**「渦電流探傷試験、超音波探傷試験及び漏えい率試験に係る
日本電気協会の規格の技術評価に関する
日本電気協会への説明依頼事項(その2)」に対する回答(JEAC4207-2016)**

令和2年12月11日
(一社)日本電気協会
原子力規格委員会

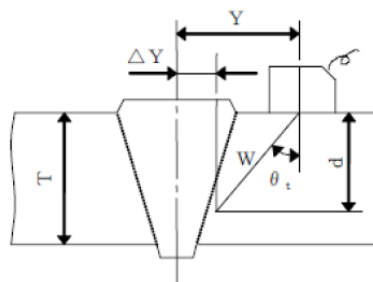
2) コンポジット型探触子についての記述は下記に示す項に記載されていますが、下線部の違いを考慮すると、振動子材料が「コンポジット」のものは周波数帯域幅が「広帯域」と「狭帯域」を兼用しているもののように読めます。コンポジット型と周波数帯域の関係性について説明してください。

回答 2) 広帯域探触子は、狭帯域探触子の持つ周波数帯域を包括して、より広い周波数帯域幅を持つ探触子です。コンポジット型とは、この広帯域特性を持たせるために考案されたコンポジット振動子を組み込んだ探触子を示しています。

当該部の記載は、各々対応する実証試験の報告書において、コンポジット型と記述されている探触子が使用されているためにこのように表記しております。コンポジット探触子が広帯域探触子であるとの認識が浸透すればコンポジット探触子も含めて広帯域探触子とだけ表記することができると思います。

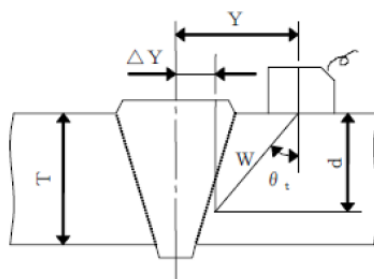
6) 「図-2712-1 反射源の位置解析例」に示す溶接部は余盛高さが RT 検査に支障がないように平らに削られているが探触子の走査上は障害物です。例示の図は余盛が完全に除去された理想状態のものにするのが適切ではありませんか。

回答 6) 当該図は、反射源の位置解析に対する例を示したものであり、余盛の形状について言及しているものではありません。平滑に仕上げることが原則であることを示すという観点で次回改定では余盛を平滑に仕上げた図とすることを検討します。
